GZ: ABT16-18856/2026-10

Ggst.: Holding Graz Kommunale Dienstleistungen GmbH;
Straßenbahnbetriebshof Graz, Steyrergasse Süd -
Verhandlungsschrift

Befund und Gutachten des eisenbahnbau- und straßenverkehrstechnischen
Amtssachverständigen DI Harald Ortner

Abbildung 1: Lageplan „Betriebsgelände Gleisplanung vom Fachplaner Werner Consult ZT GmbH (Einl. 05_01_01_01_00)

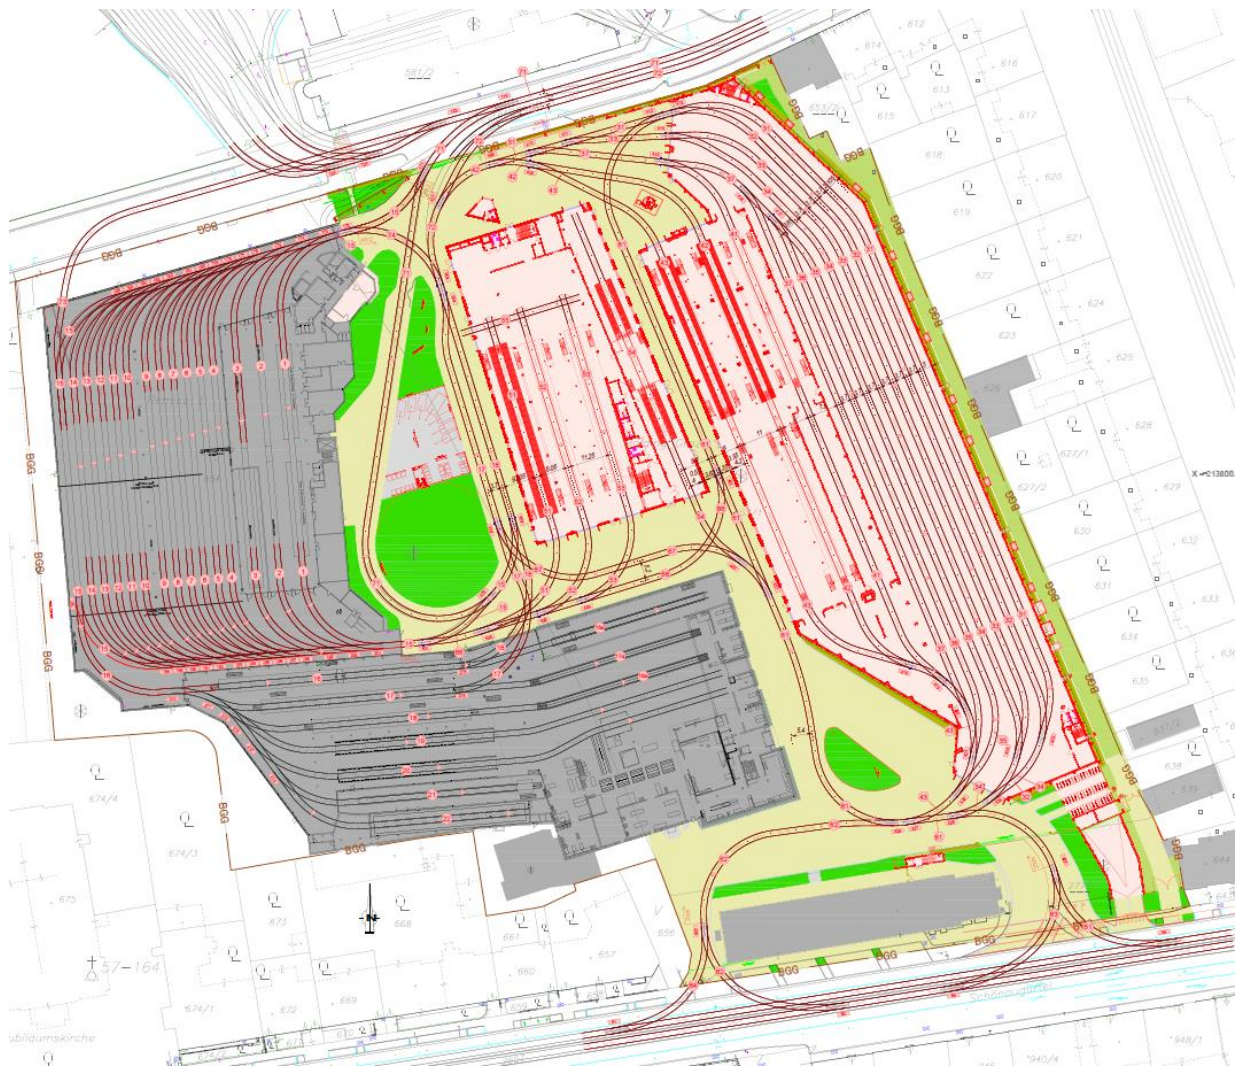
Wie bereits im Allgemeine Teil der Befundung erwähnt, wird der Aufbau der Gleisanlage im Außenbereich fachlich rein eisenbahntechnisch geprüft und deren Eigenschaften hinsichtlich Erschütterungsimmissionen, Streustromverhalten sowie bodenmechanische Erfordernisse in den dazugehörigen Fachgebieten beurteilt sowie überprüft (siehe dazugehörige Fachgebiet-Gutachten). Die nachstehenden Straßenbahnfahrtwegaufbauten sind im Projektgebiet vorgesehen und sind aus eisenbahntechnischer Sicht positiv zu bewerten.
